ПАСПОРТ
ДОСТУПНОСТИ ОБЪЕКТА СОЦИАЛЬНОЙ ИНФРАСТРУКТУРЫ
НА ДОСТУПНОСТЬ ДЛЯ ИНВАЛИДОВ И МАЛОМОБИЛЬНЫХ ГРУПП НАСЕЛЕНИЯ

(Заключение по обследованию объекта социальной инфраструктуры)

Автономное учреждение
«Центр физкультурно-оздоровительной работы
Уватского муниципального района»
гостиница биатлонного центра им. А.И. Тихонова
Тюменская область, Уватский район, с. Уват, ул. Спортивная, 17

ПАСПОРТ ДОСТУПНОСТИ
объекта социальной инфраструктуры (ОСИ)
№ 214-ОО

Фотография №27

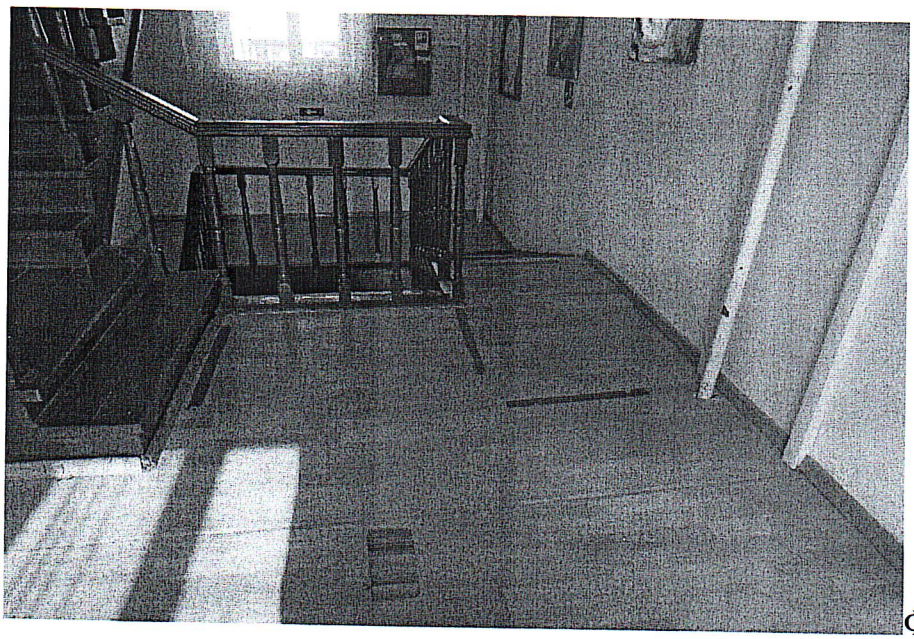
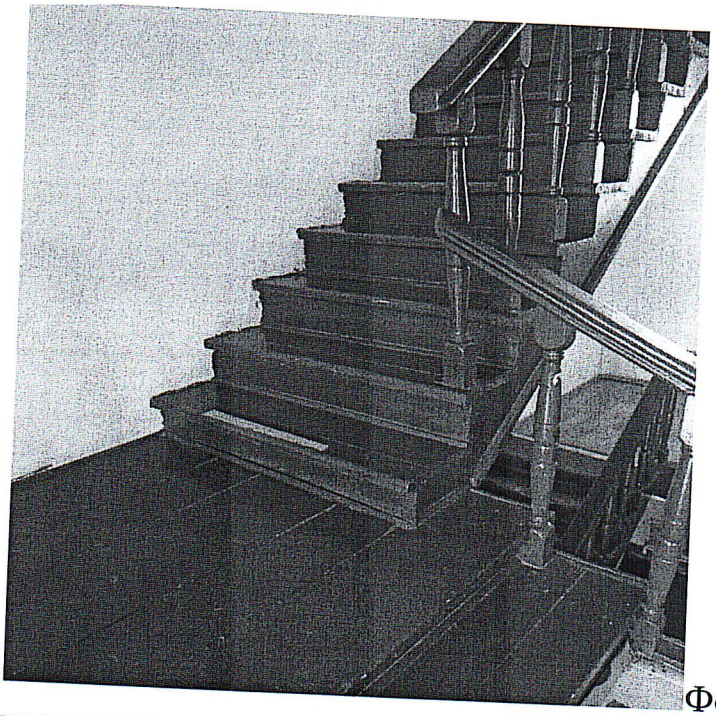
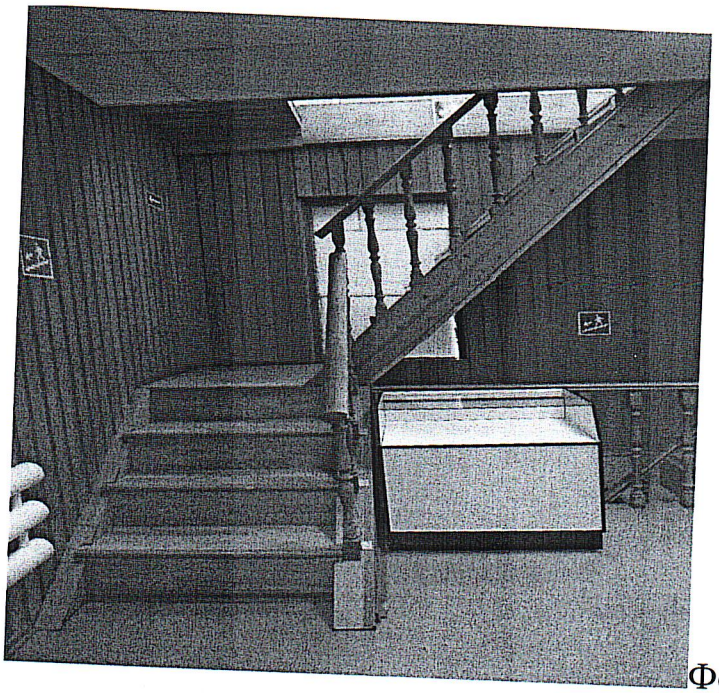
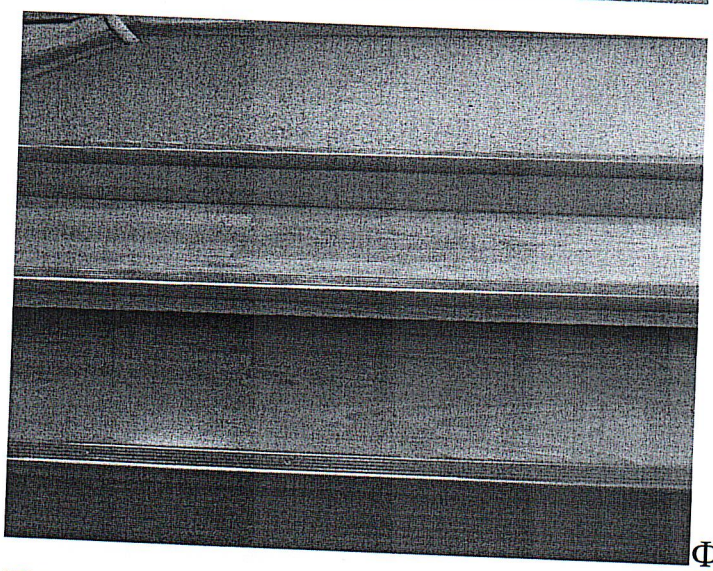
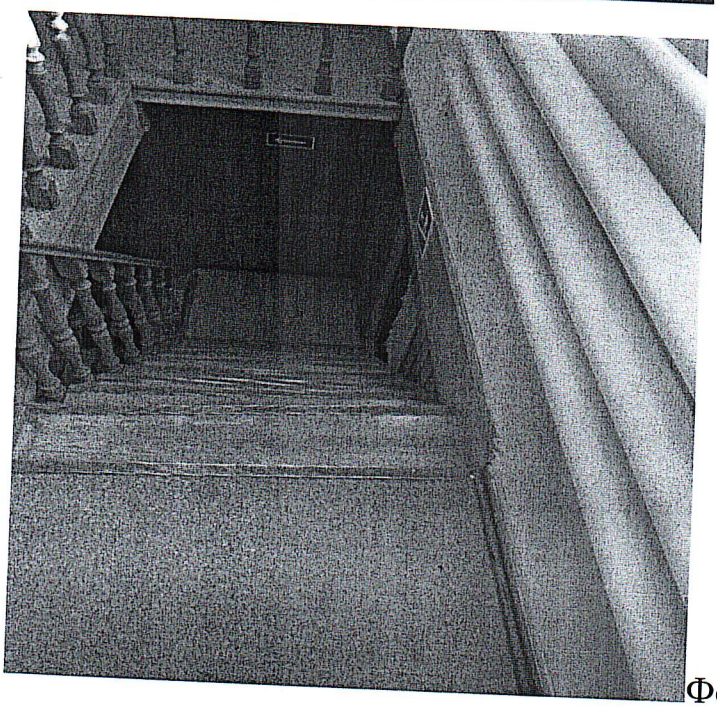
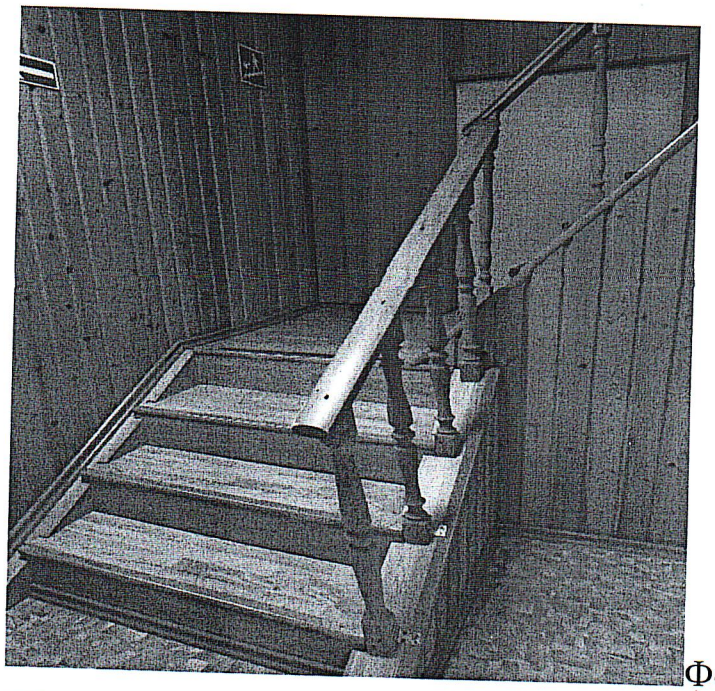
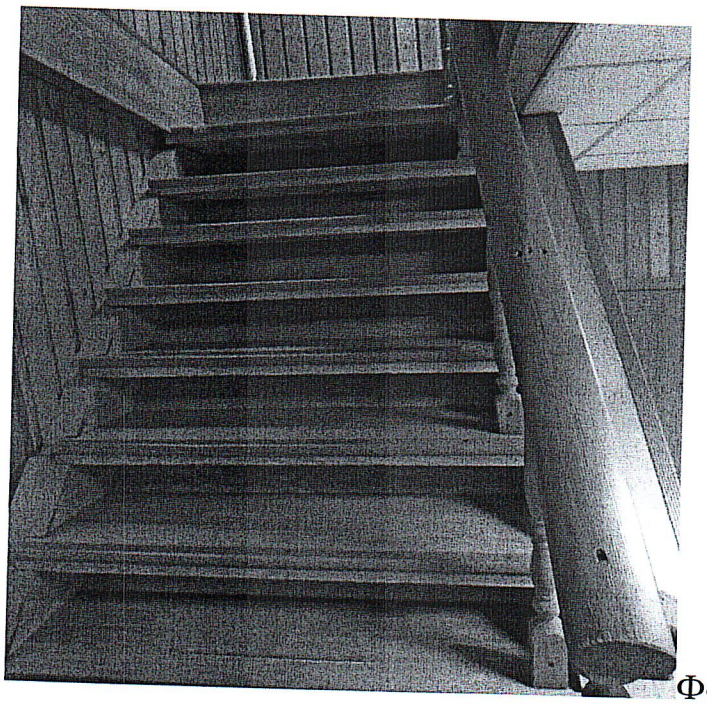
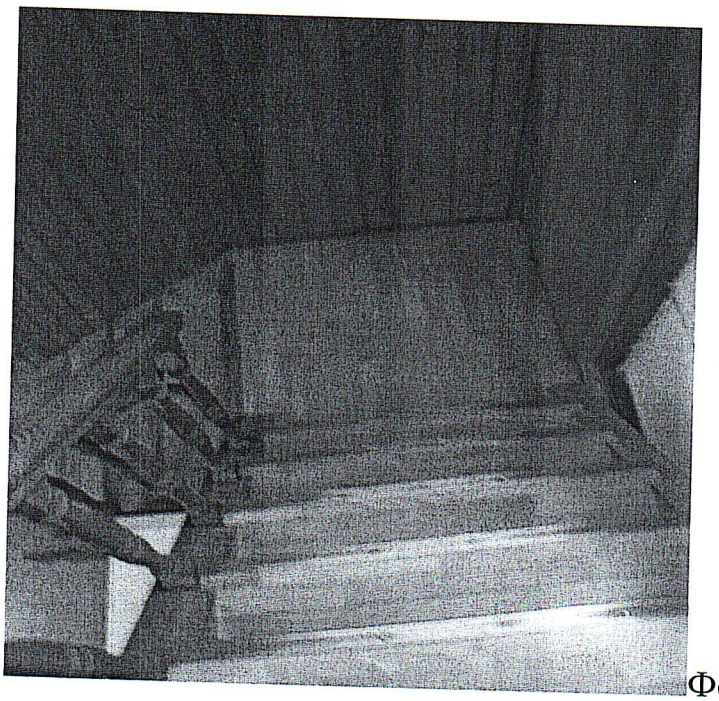
3.2	Лестница (внутри здания)	есть	по плану	12, 26-37	- конструкция установленных поручней не соответствует требованиям ГОСТ Р 51261-2017 (отсутствуют завершающие травмобезопасные горизонтальные части поручня, имеет прерывание); -на маршах лестницы встречаются открытые ступени (отсутствует подступенок); -на боковых краях ступеней, не примыкающие к стенам, отсутствуют бортики для предотвращения соскальзывания трости или ноги; -отсутствует пристенный	,О,С,Г, У	- установить пристенный поручень с учетом технических требований к опорным стационарным устройствам; -выделить контрастным цветом краевые ступени (проступь) каждого лестничного марша за 0,03-0,04м от края проступи шириной 0,08-0,1м; -ступени (проступь) лестницы оборудовать подступенками; - на боковых краях ступеней, не примыкающие к	Текущий ремонт, индивидуальное решение с ТСР, организационные мероприятия

поручень; - краевые ступени (проступь) лестничных маршей не выделены контрастным цветом; - отсутствуют информационные *тактильные* знаки (пиктограммы); - не обеспечен доступ на этажи выше основного входа инвалидами на кресле-коляске.		стенам предусмотреть бортики высотой не менее 0,02м или другие устройства для предотвращения соскальзывания трости или ноги; - установить информационные **тактильные** знаки (пиктограммы); -при невозможности доступного оборудования всего здания предусмотреть выделение на уровне входа (1-го этажа) специальных жилых номеров, зон или блоков, приспособленных для обслуживания инвалидов на креслах-колясках, с обеспечением всех видов услуг; -предусмотреть оказание ситуационной помощи.

Фотография №39

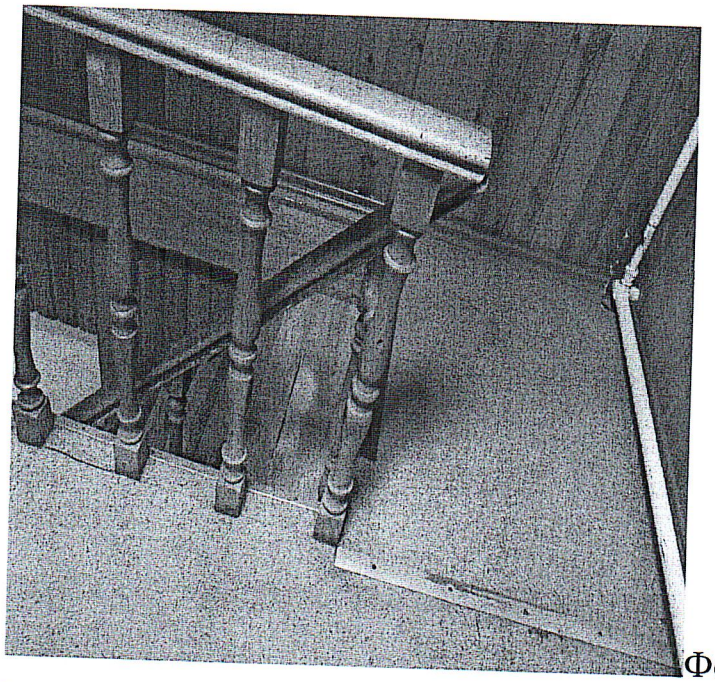
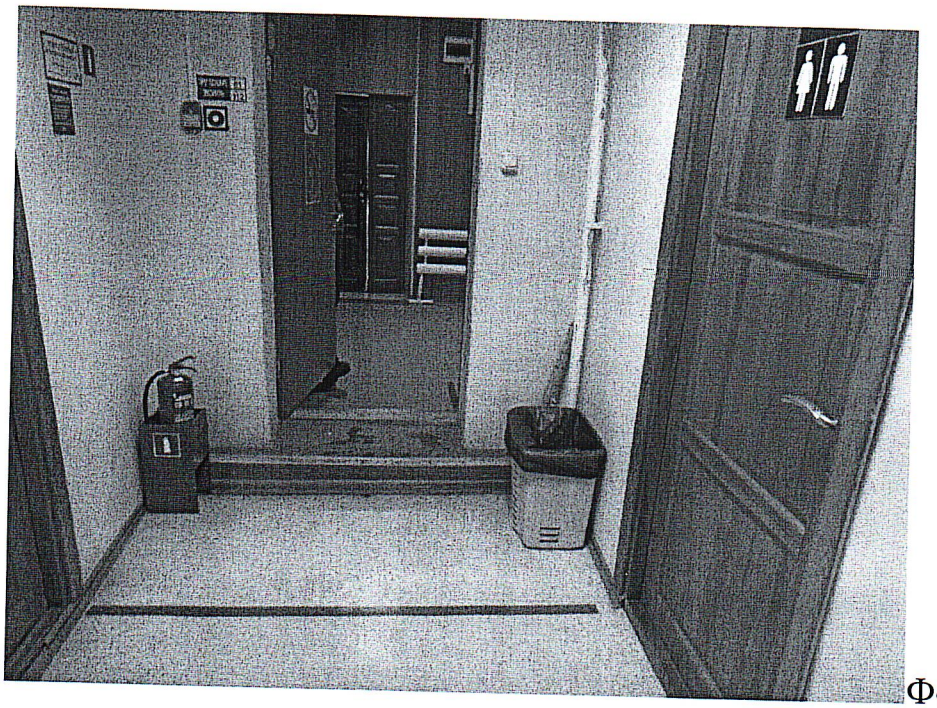
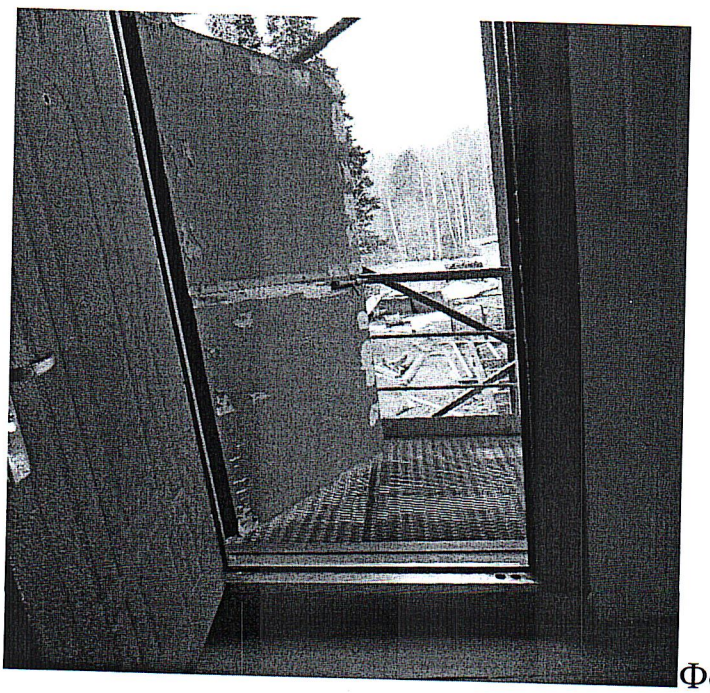
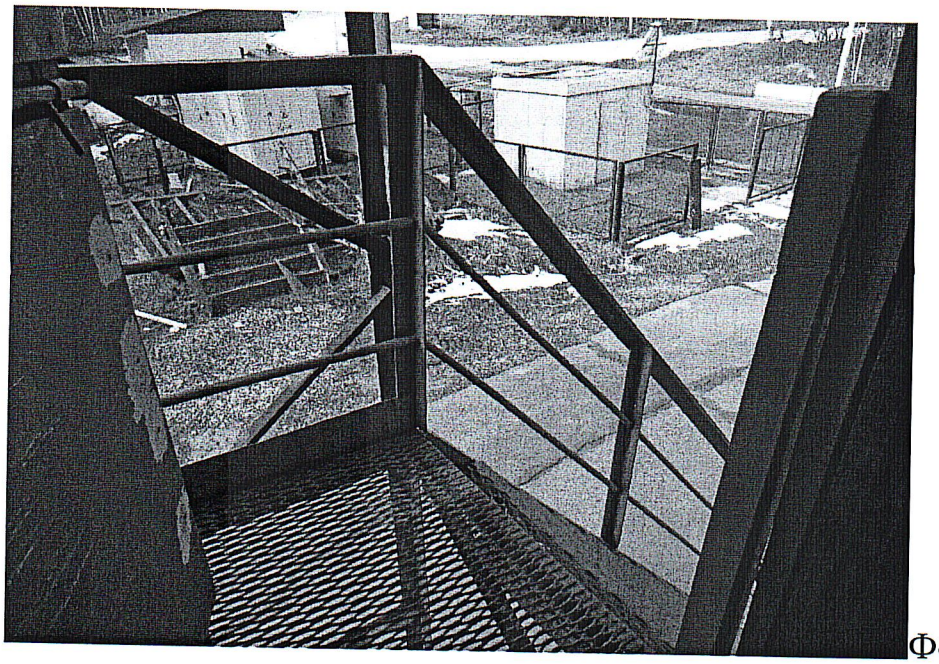
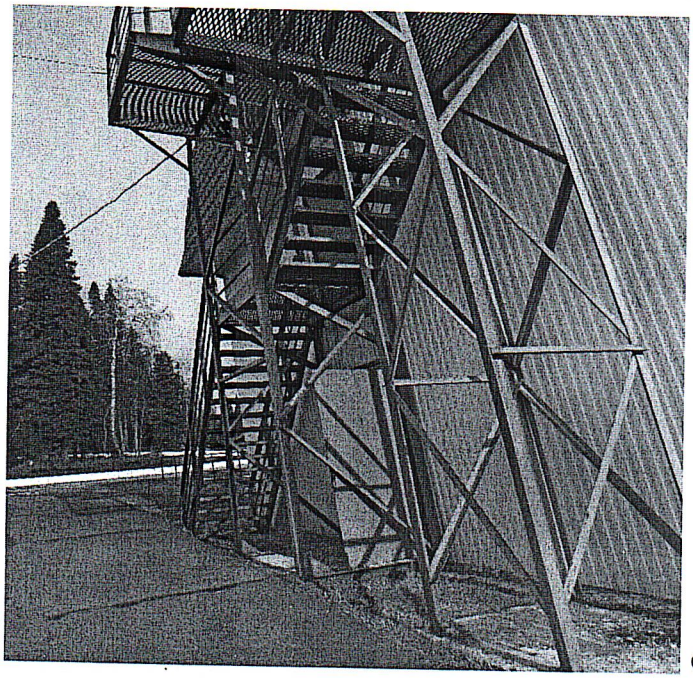
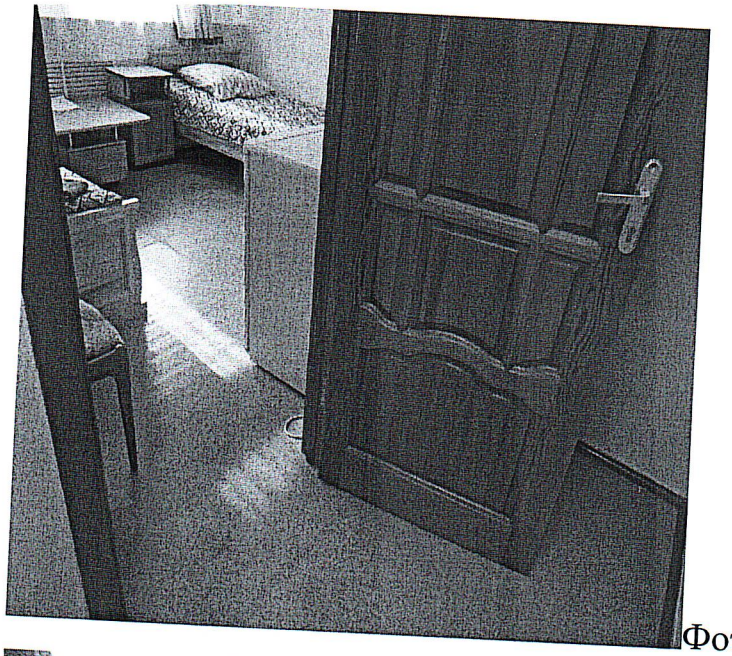
3.6	Пути эвакуации (в т.ч. зоны безопасности)	есть	- по плану	30, 38-45	-ширина рабочей створки двери менее 0,9м; -высота порога, одиночных ступеней более 0,014 м; -край одиночных ступеней, краевые ступени (проступь)наружных эвакуационных лестниц не выделены контрастным цветом; -с наружи около эвакуационной двери, со 2-го этажа, присутствует	К, О, С, Г,У	- при наличии доводчики отрегулировать его для обеспечения пятисекундной задержки; -края (проступь) одиночных ступеней, краевых ступеней наружной эвакуационной лестницы выделить контрастным цветом за 0,03-0,04м от края проступи шириной	Текущий ремонт, организационные мероприятия, индивидуальное решение с ТСР

перепад высоты (отсутствует часть поверхности решетчатой площадки из просечно-вытяжного листа); -встречаются дверные ручки в виде «кнопки»; -наружные одиночные ступени около эвакуационных дверей не продублированы пандусом.		0,08-0,1м; -устранить перепад высоты с наружи около эвакуационной двери, со 2-го этажа; -предусмотреть приставные мини-пандусы к порогу; - установить ручки С- или П-образной формы контрастного цвета по отношению к цвету дверного полотна; -наружные одиночные ступени, около эвакуационных дверей продублировать пандусом; -для внутренней лестницы около эвакуационной двери предусмотреть телескопический пандус; -предусмотреть оказание ситуационной помощи.
